## 改善箇所説明図

### 基準不適合発生箇所

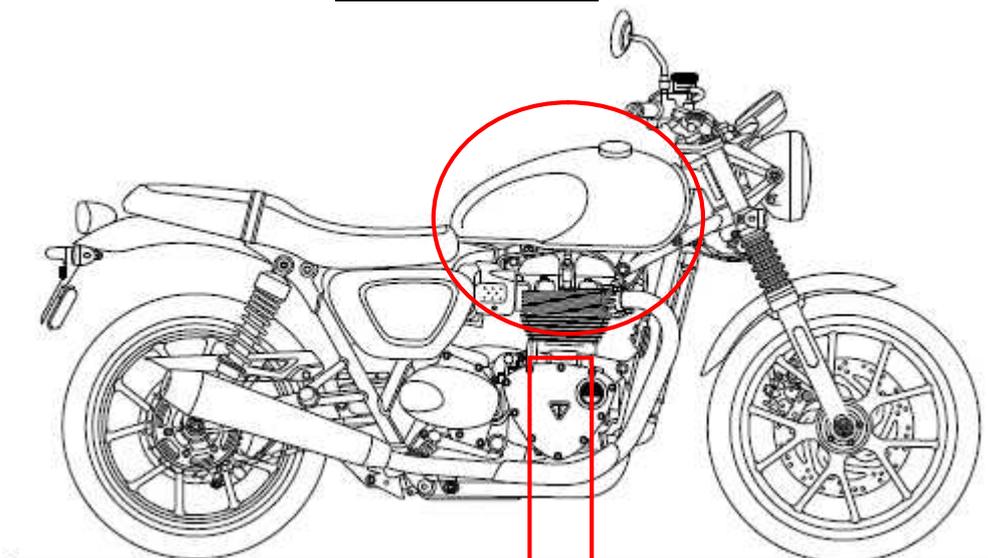
燃料装置において、燃料ポンプへ電気を供給する配線の接続コネクタの設計が不適切なため、コネクタ端子部の隙間から燃料がコネクタ内部に浸入することがある。そのため、燃料が配線を伝わり外部へ漏れ、最悪の場合、車両火災に至るおそれがある。

全車両、燃料ポンプの電気配線一式を対策品と交換する。
